改善箇所説明図①

(2BL-RN58J/2BL-RN51J/2BL-RP27J/2BL-RP25J/EBL-RP27J/EBL-RP25J/2BL-RN50J)

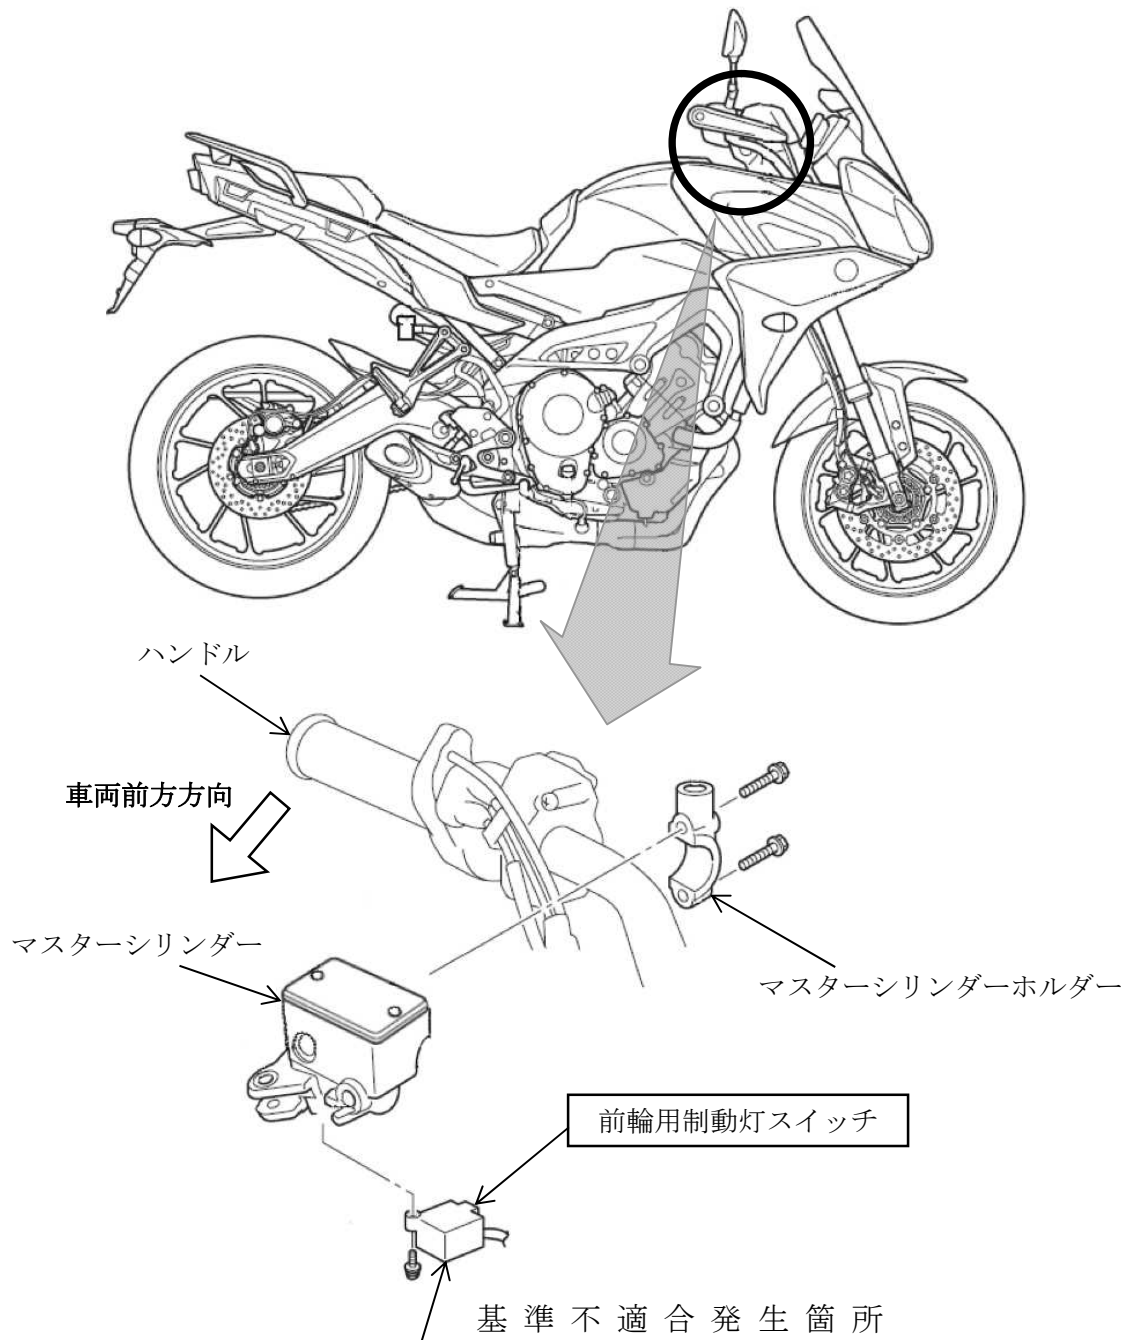
制動灯において、制動灯スイッチ内部ゴム部品の成形に使用している離型剤が不適切なため、当該ゴム部品にシリコン成分が含まれているものがある。そのため、スイッチ内部にシリコンガスが充満して、スイッチ操作により通電した際に接点部に酸化シリコンが生成され、そのまま使用を続けると、制動灯が消えなくなるおそれがある。

改善の内容：前輪用制動灯スイッチを対策品に交換する。

識別：リコール番号入りの識別ステッカーを車台番号打刻位置付近に貼付する。

改善箇所説明図②

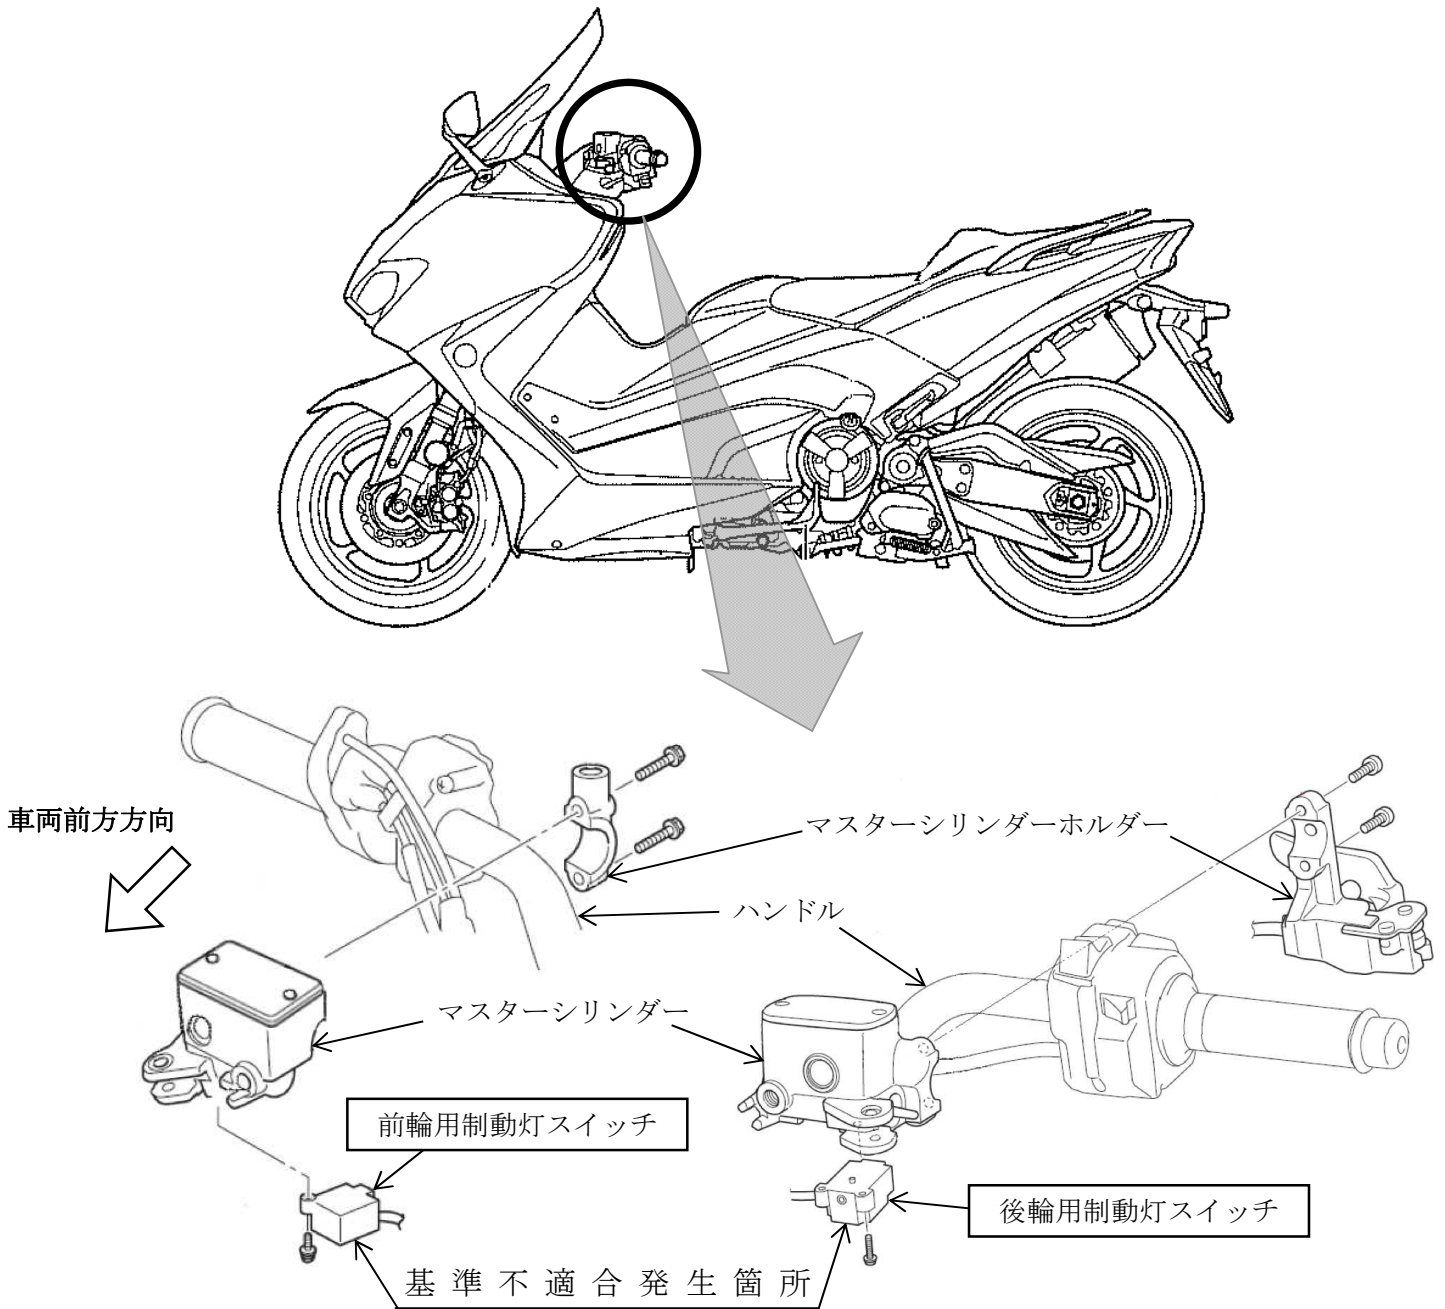
制動灯において、制動灯スイッチ内部ゴム部品の成形に使用している離型剤が不適切なため、当該ゴム部品にシリコン成分が含まれているものがある。そのため、スイッチ内部にシリコンガスが充満して、スイッチ操作により通電した際に接点部に酸化シリコンが生成され、そのまま使用を続けると、制動灯が消えなくなるおそれがある。

改善の内容：前輪用制動灯スイッチ、後輪用制動灯スイッチを対策品に交換する。

識別：リコール番号入りの識別ステッカーを車台番号打刻位置付近に貼付する。
